NEUE MITTE HEILBRUNN-ENGELFELD | PFINZTAL SÖLLINGEN

ANPASSUNGSERFORDERNISSE ZUM BEBAUUNGSPLAN

Überarbeitung Baufeld 5 (Stand GR 24/03/20)

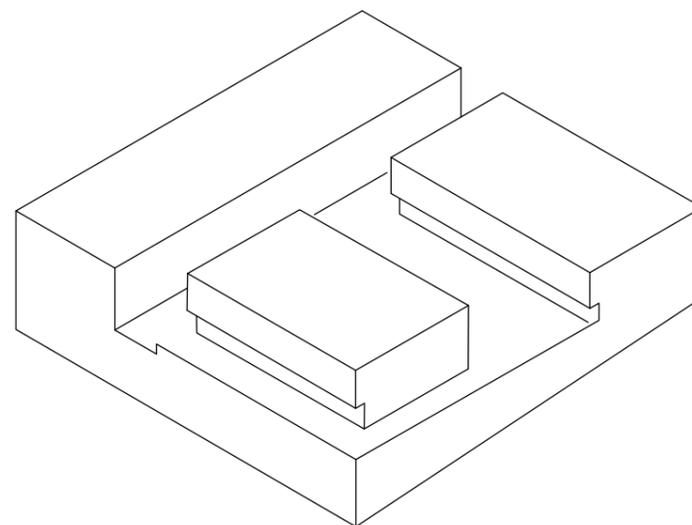
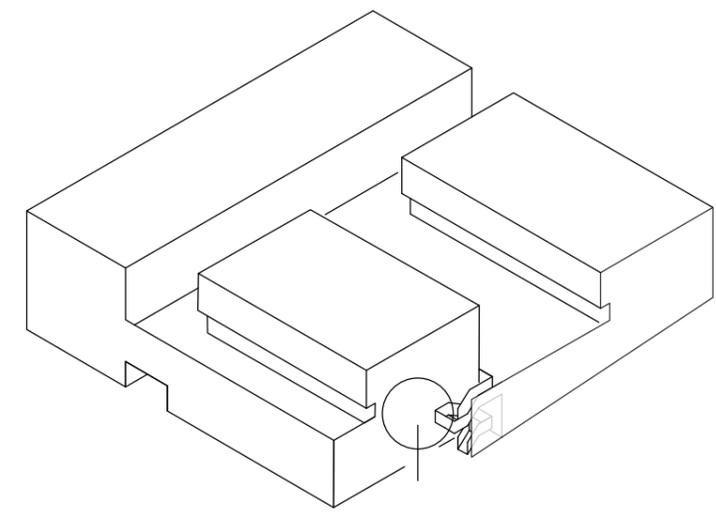
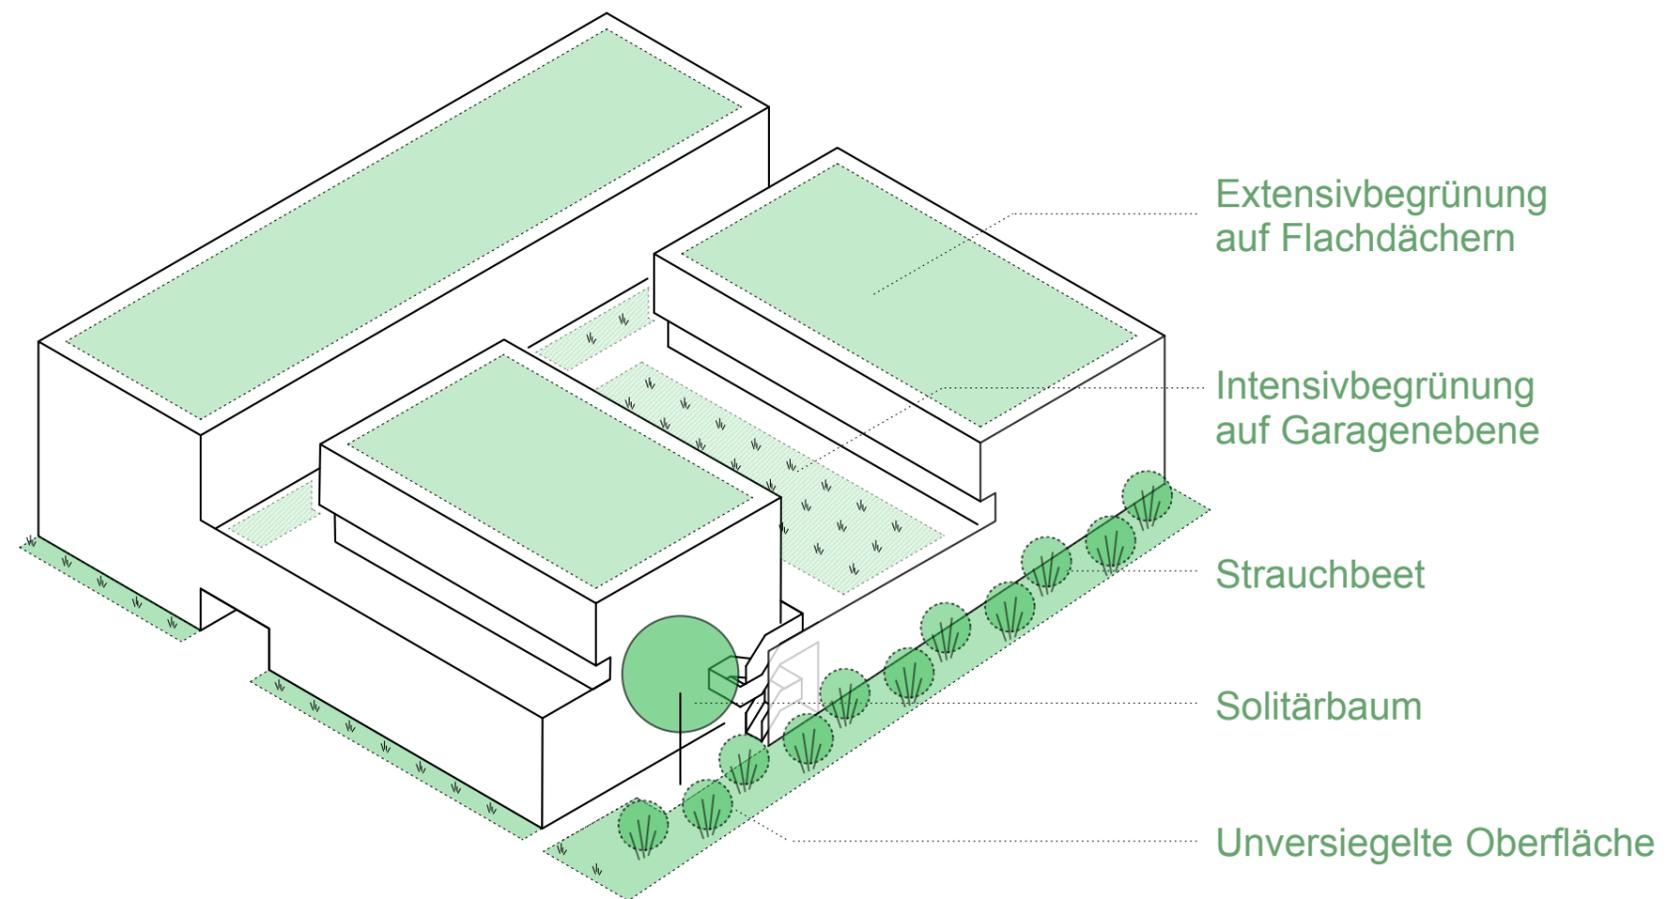
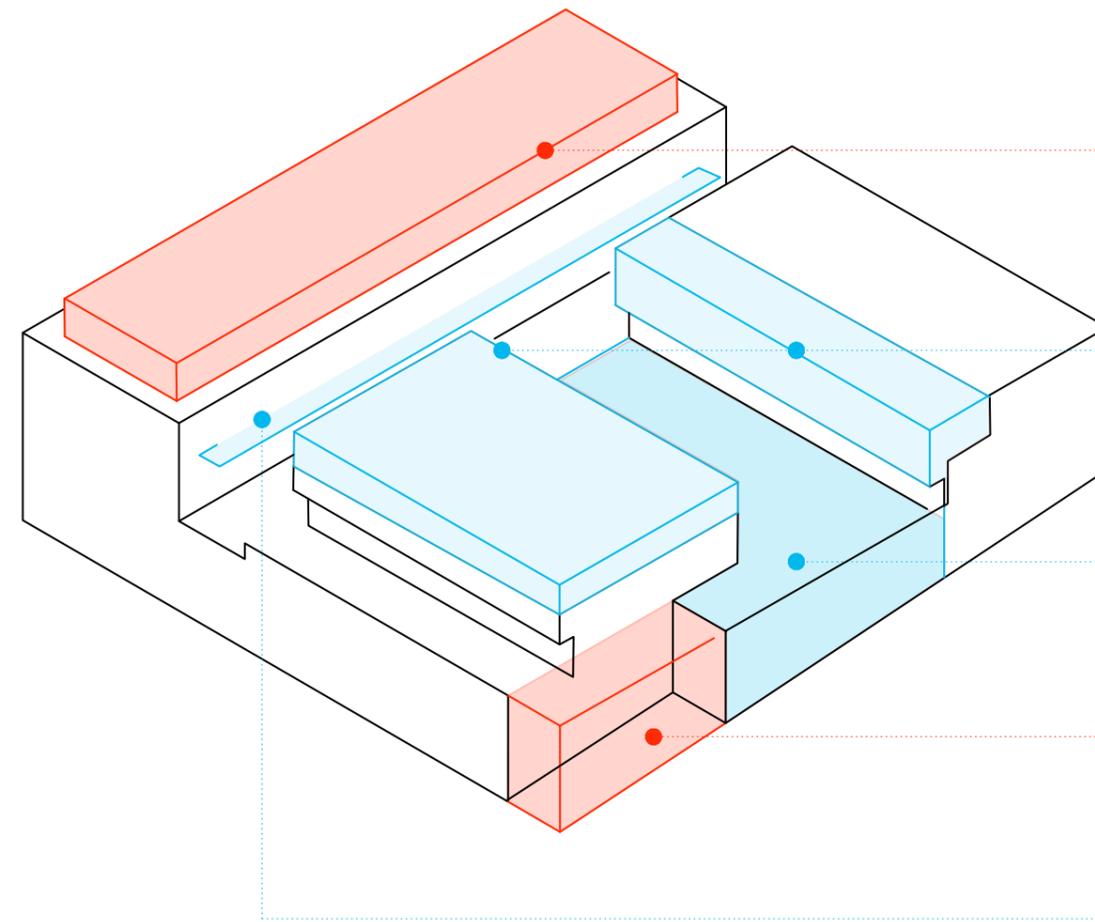
Änderungen des Bauvolumens
von **B-Plan aktuell** zu **B-Plan neu**

Reduzierung des Gebäudevolumens zum Platz
(Entfall des Staffelgeschosses)

Ergänzung rückwärtige Bebauung

Ergänzung des Ensembles durch
Quartiersgarage zur Aufnahme von
Stellplätzen (u.a. der Baufelder 1-4)

Reduzierung des Gebäudevolumens

Ergänzung Laubengang an Rückfassade
des Vorderhauses
